改善箇所説明図

トランスミッション制御ユニット

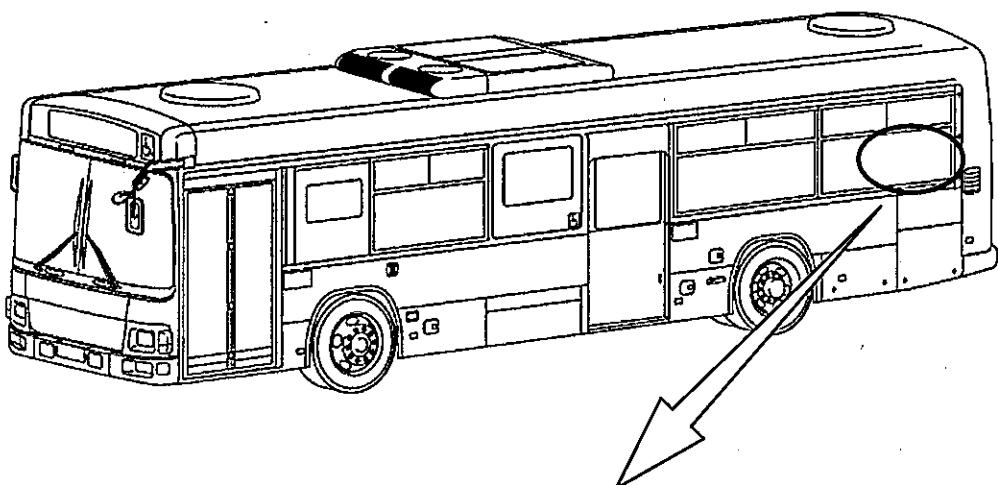
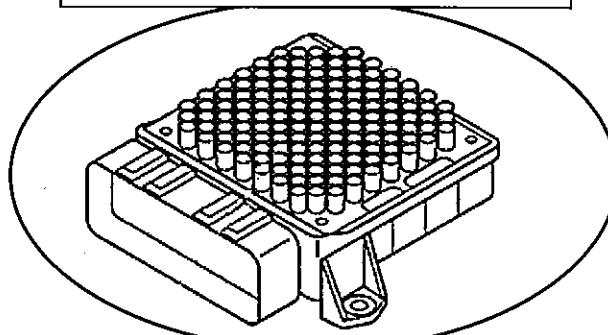
基準不適合発生箇所

自動変速機を搭載した路線バスにおいて、自動変速機を制御するユニットの温度に対する耐久性が不足しているため、ユニット内部の素子を固定しているハンダに亀裂が生じるものがある。そのため、そのままの状態で使用を続けると亀裂が進行し、絶縁状態となり、変速不良をおこし、最悪の場合、低速時においてタイヤがロックしたり、エンジンが再始動不能となるおそれがある。

全車両、トランスミッション制御ユニットを対策品に交換する。

識別：運転者席左側ドア開口部のシリアルナンバープレート付近に、黄色シールを貼付する。
